Bureau de la CLE

13 avril 2017

Renouvellement d'autorisation pour l'exploitation de la micro-centrale hydroélectrique Goutille de la commune de Vèze sur la Sianne

Figure 42 : Ecoulements moyens mensuels de la Sianne reconstitués au droit du répartiteur de débit

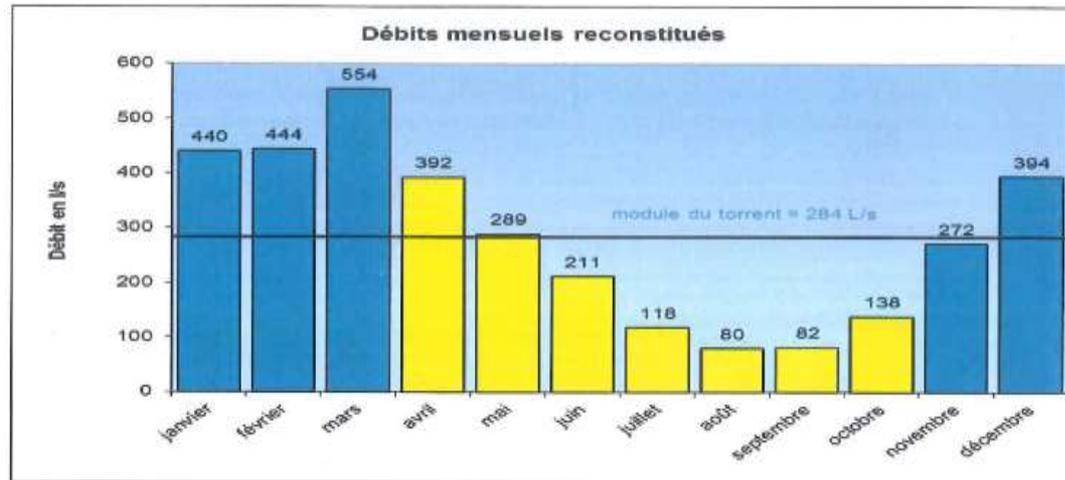
Régime soutenu « reproduction » de novembre à fin mai : 100 à 120 l/s : proposition à 105 l/s

Régime « basses eaux » entre juin et octobre : 65 l/s (valeur plancher)

- Le Qr proposé est de $65\text{l/s}=2.3* \text{ le } 1/10^{\text{e}}$ et $1.5* \text{ le } \text{QMNA5}$
- La détermination du DMB donne : TCC amont=50 à 60 l/s, TCC aval = 100 à 120 l/s. La modulation des débits est assurée par les volumes intermédiaires. *Problème de définition du DMB : celui-ci doit être défini (réglementairement) au droit de l'ouvrage sans tenir compte d'éventuels apports ultérieurs dont les débits ne sont d'ailleurs pas suffisamment connus.*

- **Demander pourquoi ce sont les valeurs basses du DMB qui sont retenues ? (105l/s au lieu de 120 l/s et 65 l/s au lieu de 70 à 75 l/s)**
- **La durée de demande d'autorisation est beaucoup trop longue (50 ans) au regard des perspectives de modifications des débits dans le cadre du changement climatique en cours. Il est proposé une durée plus courte de 20 ans permettant de refaire un point hydrologique à échéance. A défaut de diminution de la durée d'autorisation, demander une réévaluation à la hausse des mesures compensatoires.**
